Odvolání proti územnímu rozhodnutí pro umístění stavby „I/73 Bořitov – Svitávka“

Podatel napadá územním rozhodnutí v rozsahu výroků I., II, III.(mimo dílčí výrok III.d „neudělení souhlasu s výjimkou ze zákazu poškozovat a ničit rostliny prstnatce pleťového“) ,IV., V a VI a navrhuje, aby odvolací orgán tyto výroky bez náhrady zrušil.

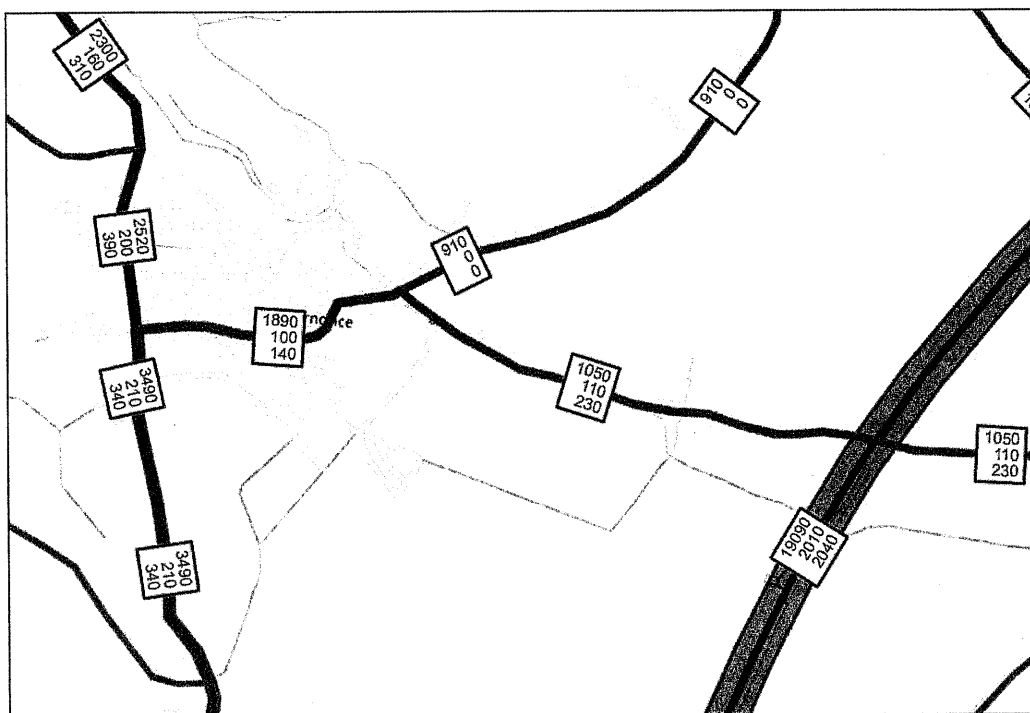
62. Rozptylová studie **neobsahuje** celkové / kumulativní znečištění ovzduší. **Pouze** hodnoty celkového / **kumulativního** znečištění ovzduší mohou být porovnávány s veřejnoprávními (hygienickými) limity.

Stavební úřad námitku nevypořádal správně: Grafické přílohy obsahují pouze tzv. příspěvky a ne celkové (kumulativní) znečištění.

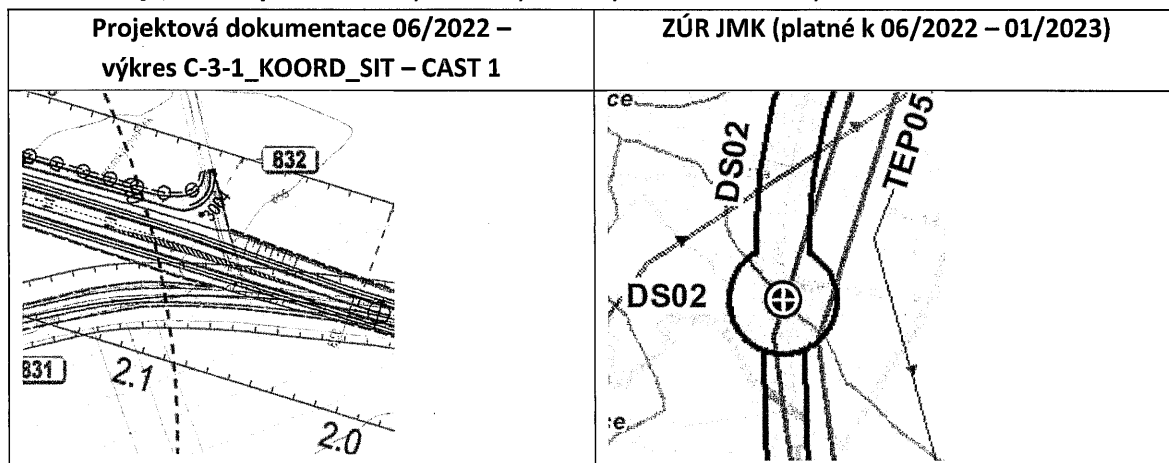
Toto je **doloženo** níže grafickými výřezy z platných ZÚR JMK (úplné znění po 1. a 2. Aktualizaci ZÚR JMK) a grafickým výřezem z výkresu C-1 „*situace širších vztahů*“ z předmětné projektové dokumentace pro územní řízení (dále také „DÚR“).

Z porovnání DÚR a ZÚR JMK je zjevné, že v ZÚR JMK **není** opora pro změny na **republikové** komunikaci I. třídy, stávající silnici I/43 (včetně jejího přesměrování v rámci rozsáhlé křižovatkové struktury a její re-kategorizace na silnici II/643), ani pro změny **nadmístních** (krajských komunikací) II. a III. tříd, II/376

a III/37722. Stejně tak ZÚR JMK neobsahují plochu pro rozsáhlé „prokřížení“ uvedených krajských silnic. Jsou to ZÚR JMK, které jsou určeny k vymezení návrhových koridorů pro republikové a krajské komunikace. **Rozpor se ZÚR JMK je tedy nejen doložen, ale je velmi významný.**

Projektová dokumentace 06/2022 – výkres C-3-4_KOORD_SIT – CAST 4	ZÚR JMK (platné k 06/2022 – 01/2023)

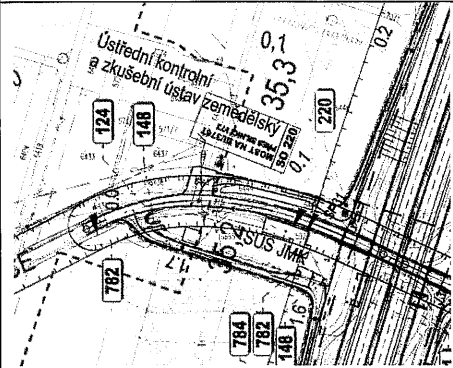
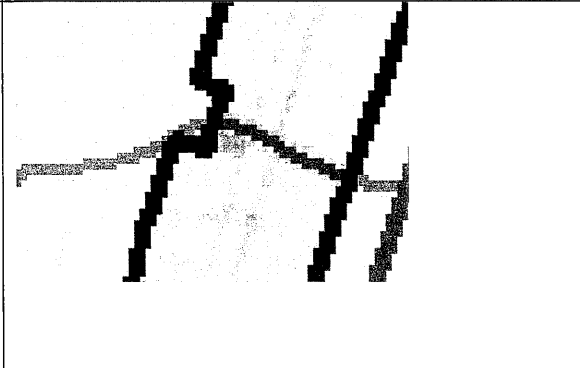
93. **Rozpor se ZÚR JMK je níže doložen pro krajskou silnici III/3764 na k. ú. Drnovice.**

Koridor dle ZÚR JMK je v projektové dokumentaci vymezen fialovou čerchovanou čarou:

Projektová dokumentace 06/2022 – výkres C-3-4_KOORD_SIT – CAST 4	ZÚR JMK (platné k 06/2022 – 01/2023)

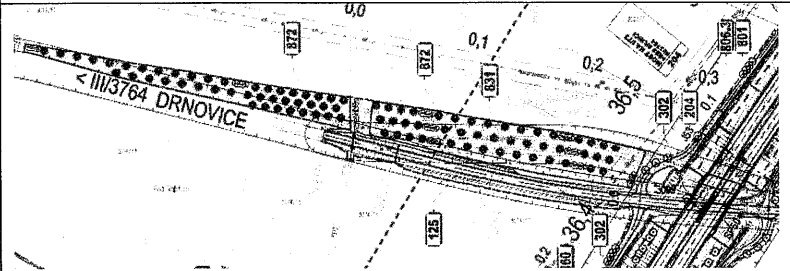
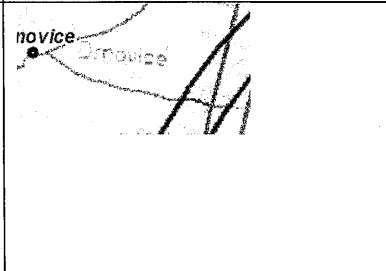
94. **Rozpor se ZÚR JMK** je níže doložen pro krajskou silnici III/3764 na k. ú. Drnovice.

Koridor dle ZÚR JMK je v projektové dokumentaci vymezen fialovou čerchovanou čarou:

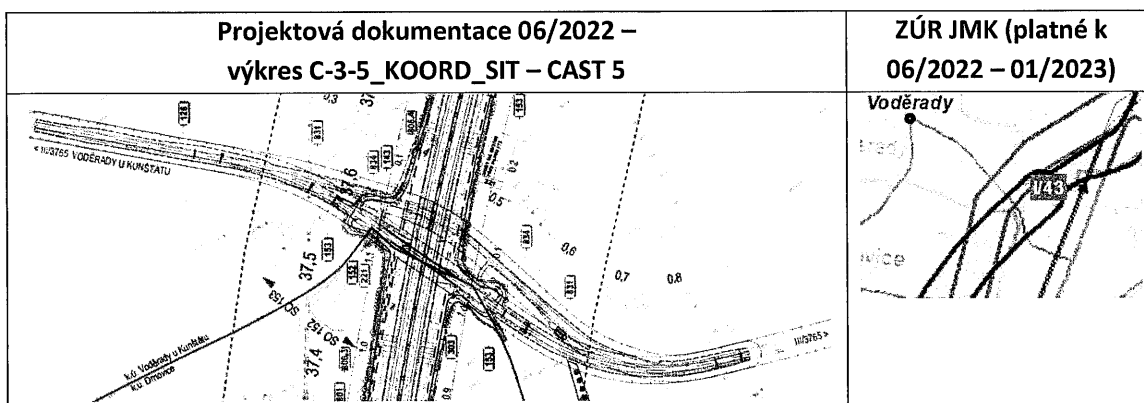
95. **Rozpor se ZÚR JMK** je níže doložen pro krajskou silnici I/3765 na k. ú. **Voděřady** u Kunštátu, a to jak k západu, tak k východu.

Koridor dle ZÚR JMK je v projektové dokumentaci vymezen fialovou čerchovanou čarou:

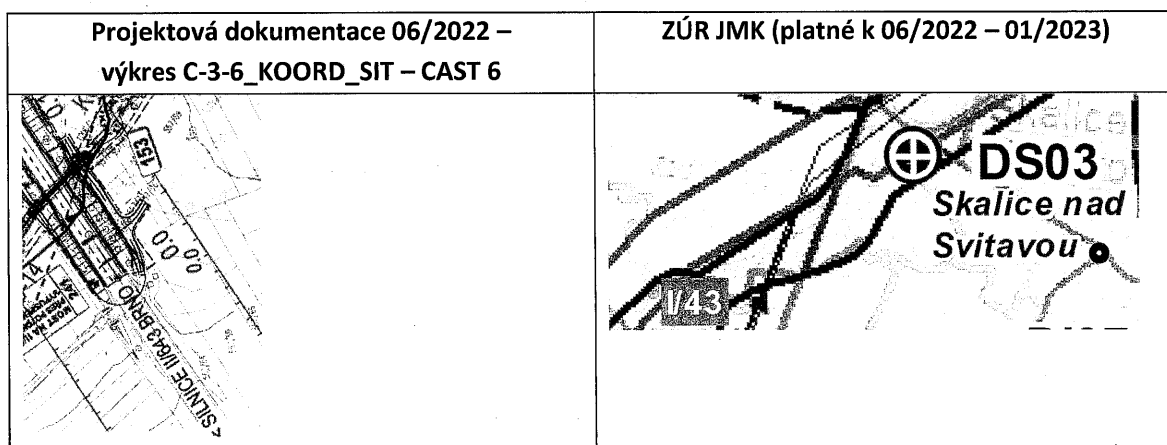
96. **Rozpor se ZÚR JMK** je níže **doložen** pro řešení MÚK Skalice nad Svitavou, pro oblast křižovatky silnice I/73 se stávající I/43 (II/643).

Koridor dle ZÚR JMK je v projektové dokumentaci vymezen fialovou čerchovanou čarou:

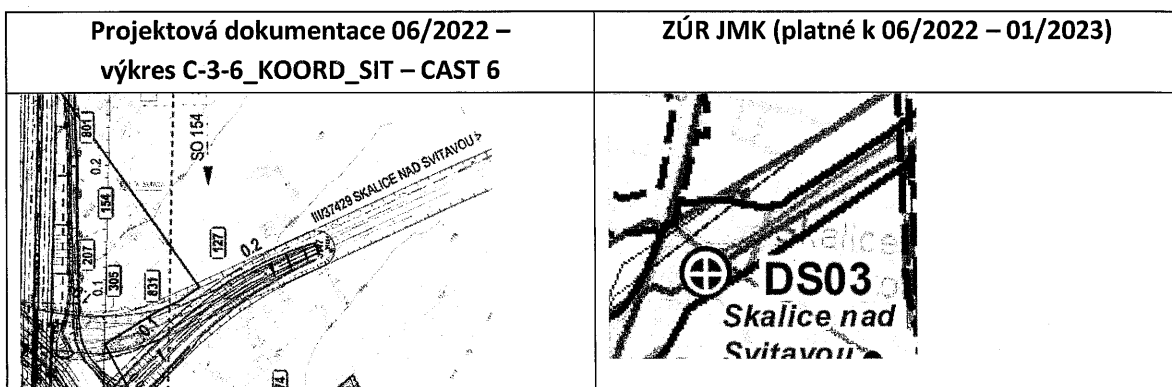
97. Rozpor se ZÚR JMK je níže doložen pro řešení MÚK Skalice nad Svitavou, pro oblast křižovatky silnice I/73 se silnicí II/150 a silnicí III/37429. Koridor dle ZÚR JMK je v projektové dokumentaci vymezen fialovou čerchovanou čarou:

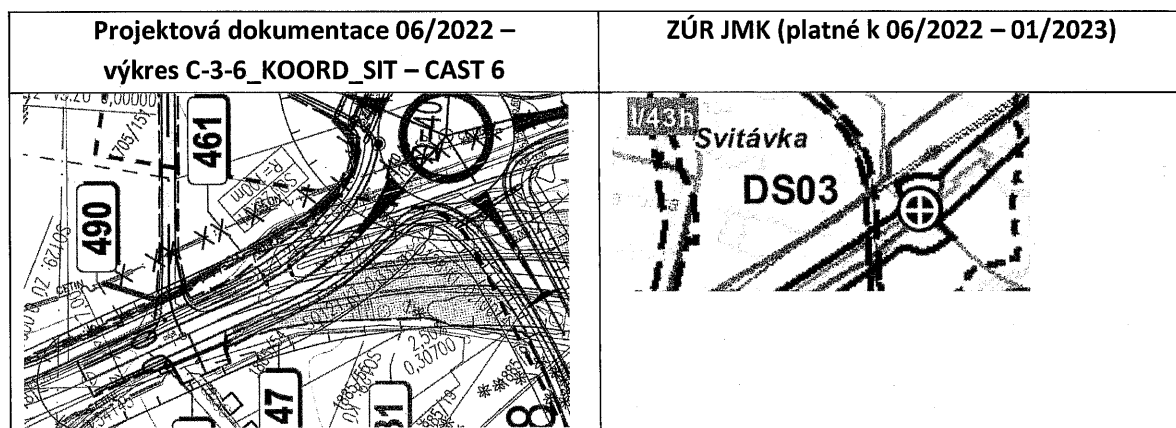
98. Rozpor se ZÚR JMK je níže doložen pro řešení MÚK Svitávka, pro prostor křižovatky silnice I/73 se silnicí II/150 a silnicí III/37420.

Koridor dle ZÚR JMK je v projektové dokumentaci vymezen fialovou čerchovanou čarou:

Projektová dokumentace 06/2022 – výkres C-3-6_KOORD_SIT – CAST 6	ZÚR JMK (platné k 06/2022 – 01/2023)

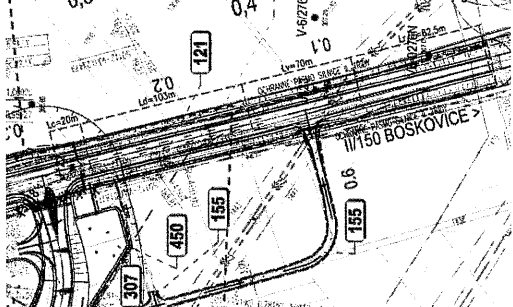
99. Další rozpor se ZÚR JMK je níže doložen pro řešení MÚK Svitávka, pro prostor křižovatky silnice I/73 se silnicí II/150 a silnicí III/37420.

Koridor dle ZÚR JMK je v projektové dokumentaci vymezen fialovou čerchovanou čarou:

Projektová dokumentace 06/2022 – výkres C-3-6_KOORD_SIT – CAST 6	ÚP Bořitov (platný k 06/2022 – 01/2023)

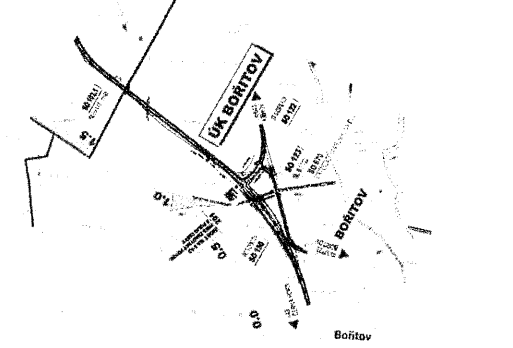
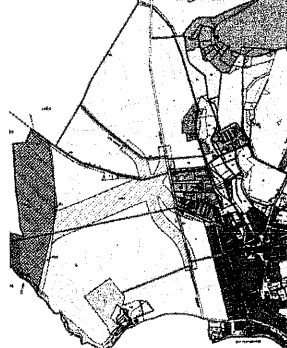
100. Zcela zjevný rozpor s ÚP Bořitov (platný k 06/2022) je doložen níže:
